# 修改后

屋顶总平面图 1:500

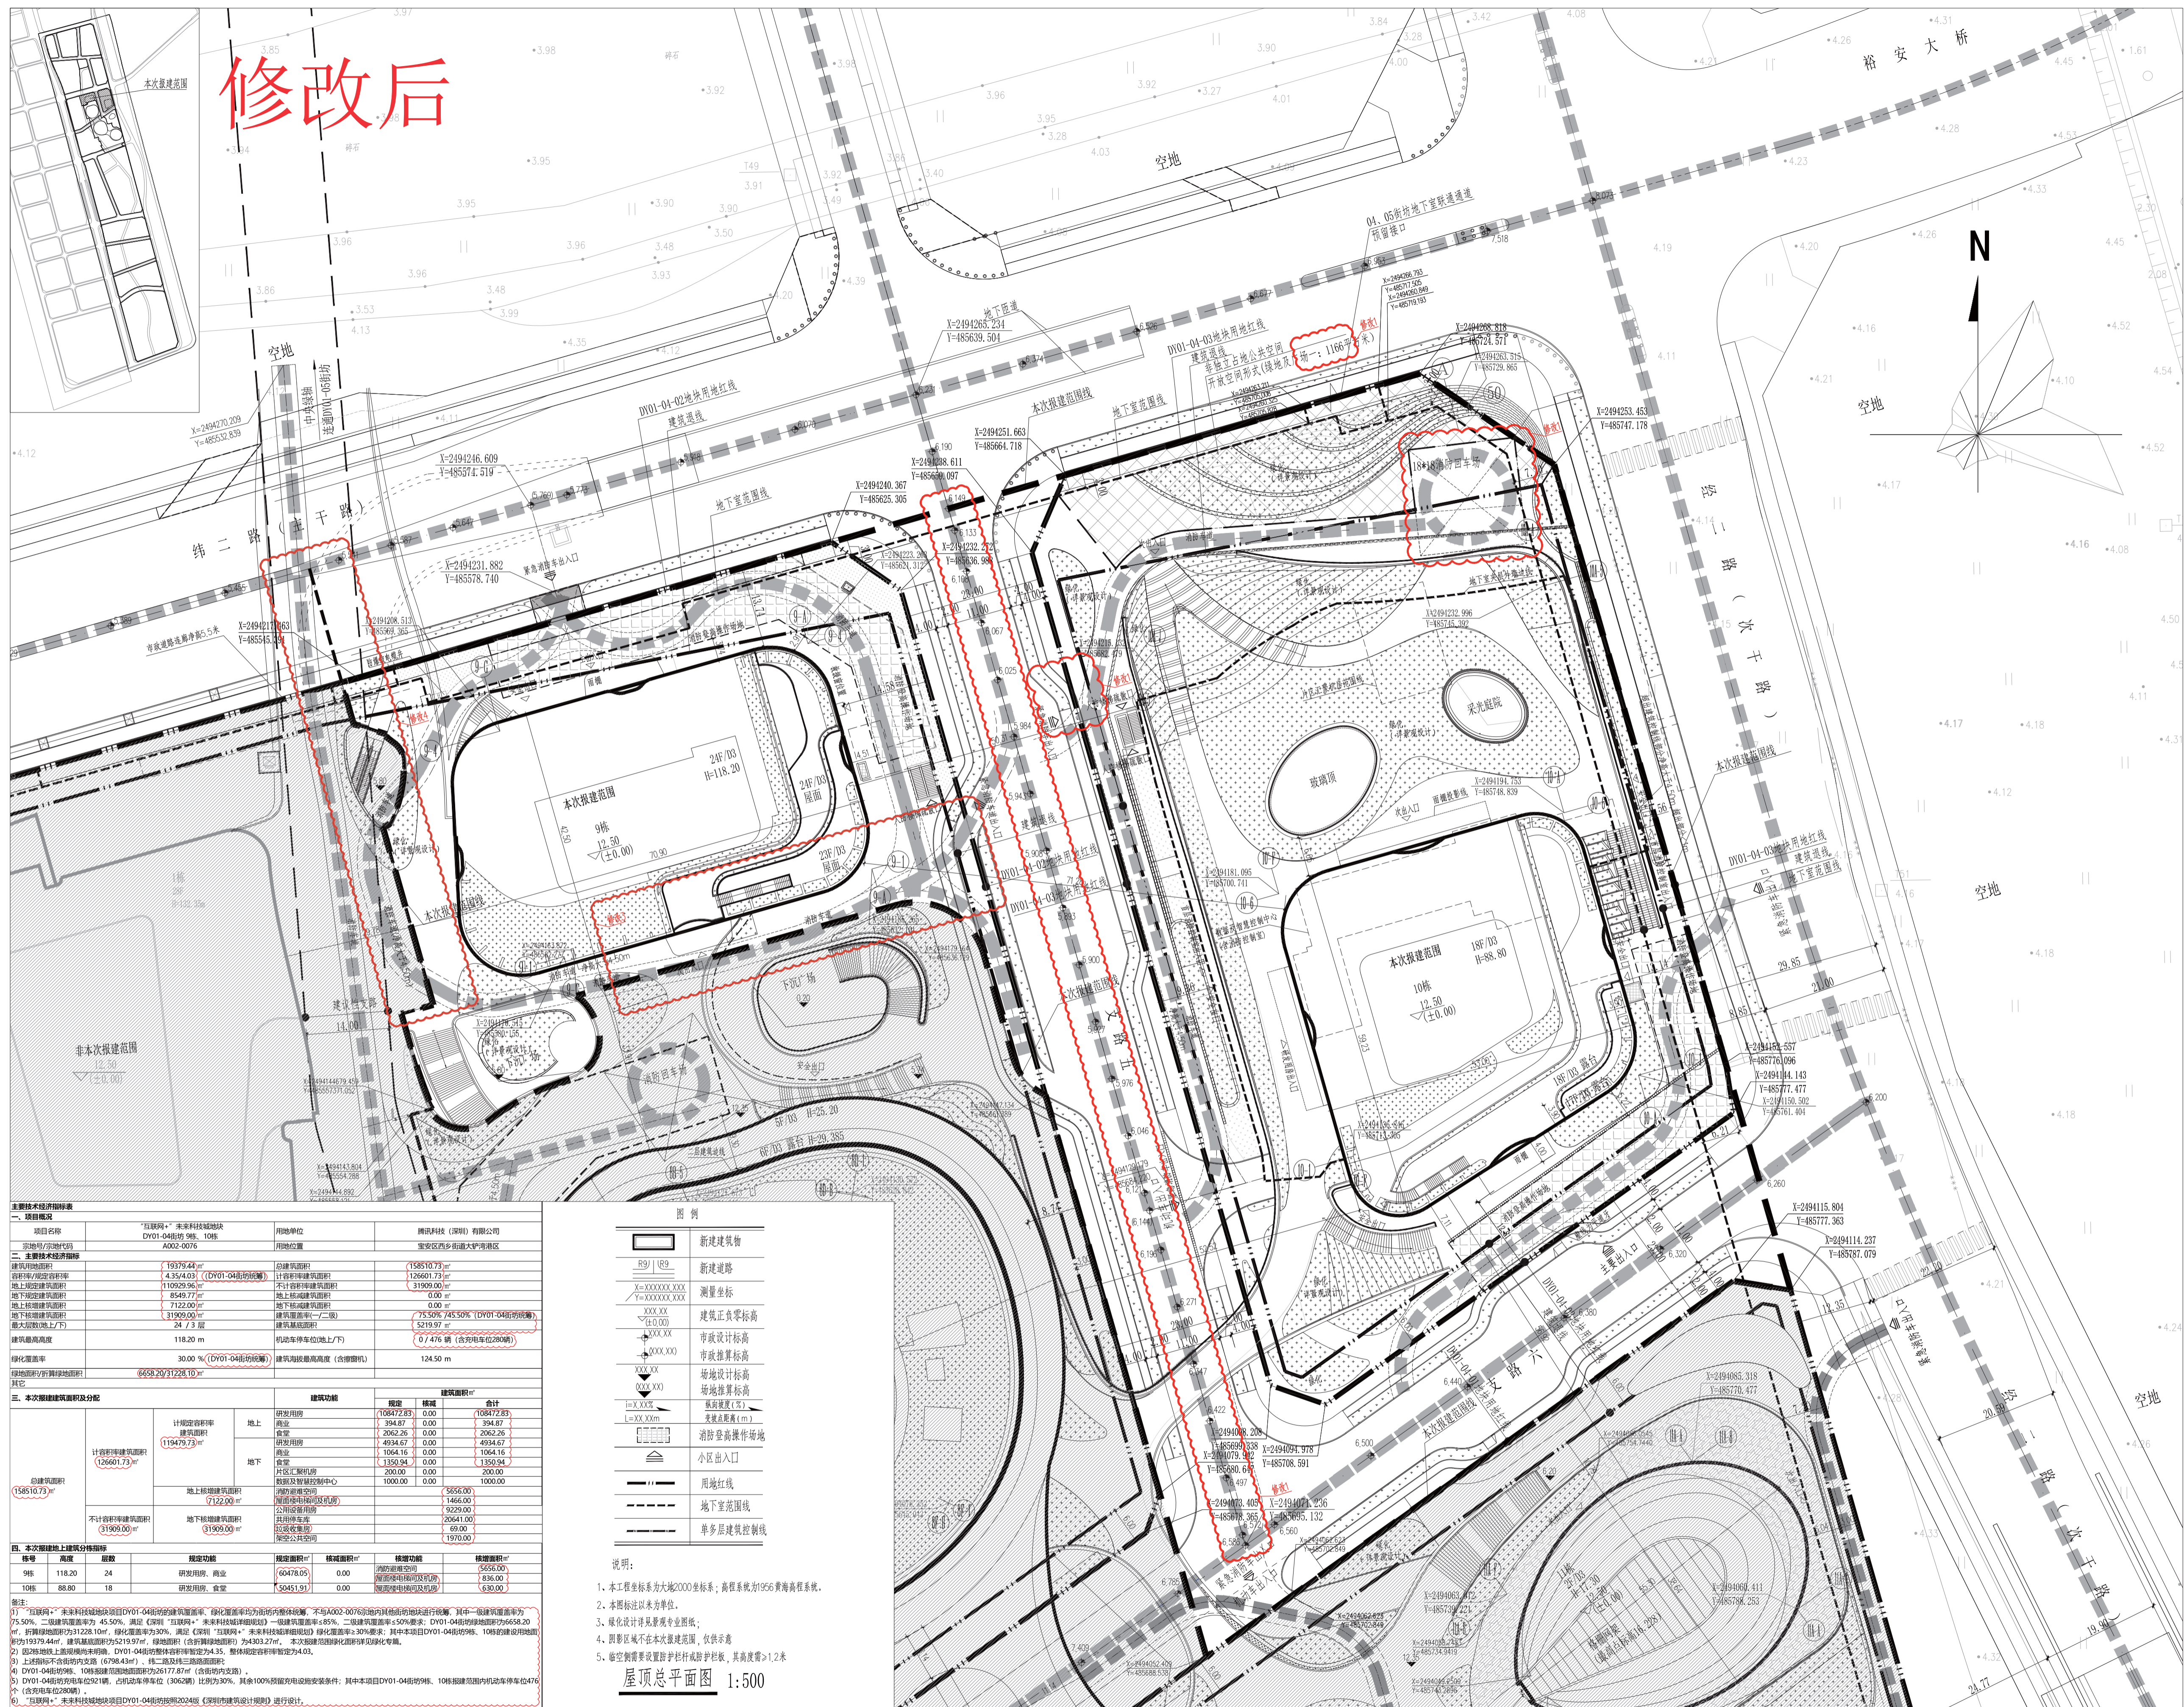
- 修改1. 因纬二路市政路路标抬高, 修改支路五的道路标高; 取消10栋东侧紧急消防出入口, 并修改场地内消防车道范围; 连带修改非独立占地公共空间-开放空间形式-绿地及广场一的面积
- 修改2. 主要经济技术指标表调整;
- 修改3. 根据景观条件调整9栋消防车道范围。
- 修改4. 根据测绘意见调整东西区分线。
